# Noferi / LV

## 1 - inconstructibilité de la parcelle

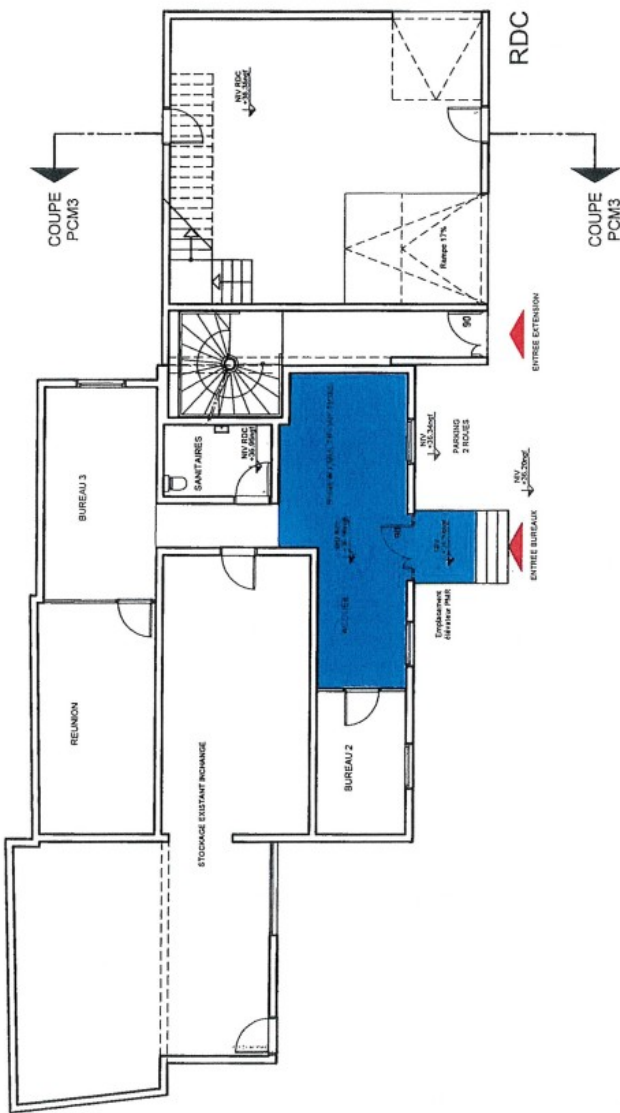
un décroché du balcon entourant le bâtiment est présent sur les plans :

mais non présent dans la réalité.
